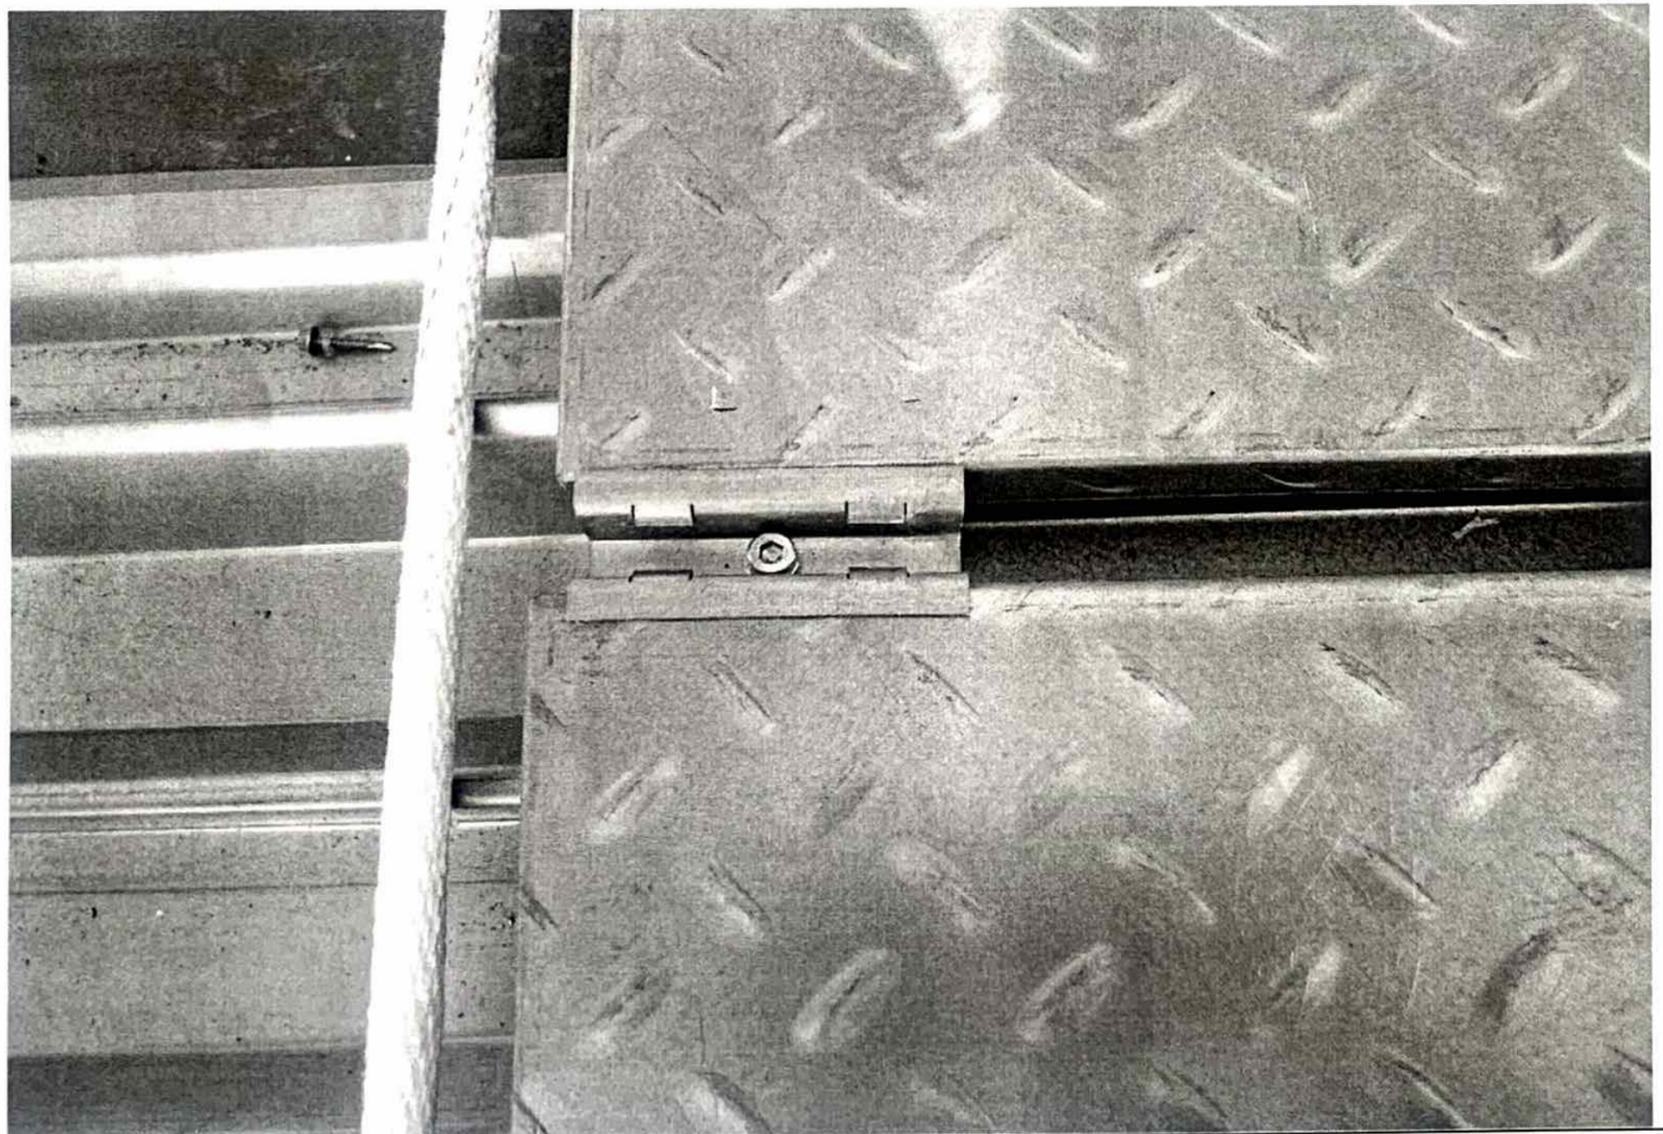
组件安装螺丝距离太小

过道板压块未压接到位
